検査標章の貼付位置の見直しに係る自動車使用者等への周知について

検査標章の貼付位置の見直しに係る自動車使用者等への周知について

「自動車検査業務等実施要領（依命通達）」の一部改正について（概要）

「自動車検査業務等実施要領について（依命通達）」（昭和 36 年 11 月 25 日自車第 880 号）の一部を改正する通達 新旧対照表

車検ステッカーイメージ

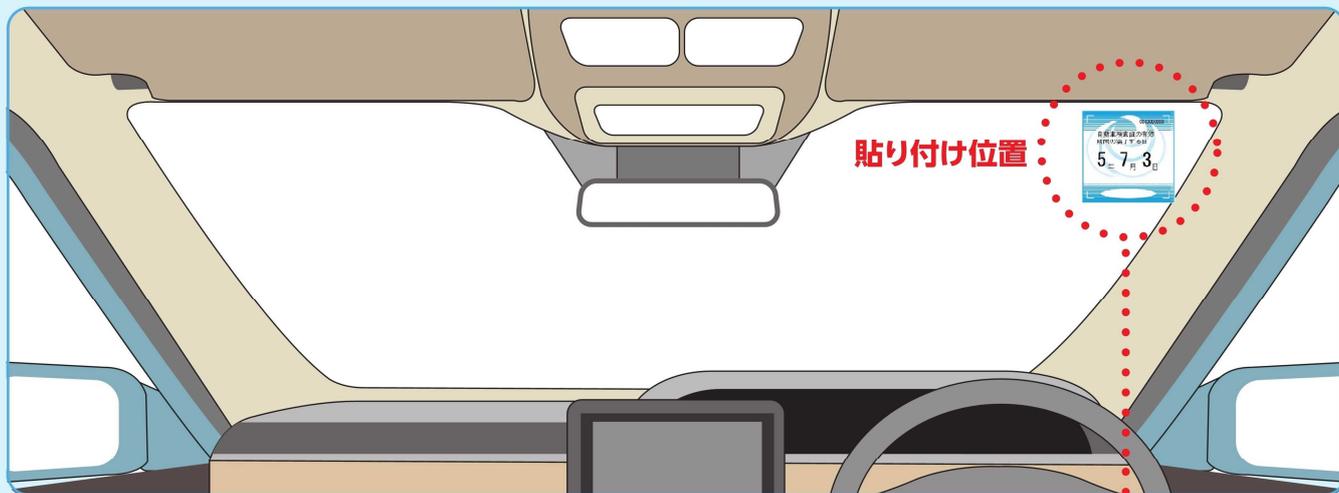
国土交通省においては、無車検運行の防止対策として、車検ステッカーの表示位置を、従来の「前方から見やすい位置」から「**前方かつ運転者席から見やすい位置**」に変更しました。自動車ユーザーの皆様におかれましては、令和5年7月以降、以下の位置に貼り付けていただけますようお願いいたします。

運転者席側上部で、車両中心から可能な限り遠い位置

※例外：ただし、上記位置で運転者の視野を妨げる場合は、運転者の視野を妨げない前方かつ運転者席から見やすい位置。
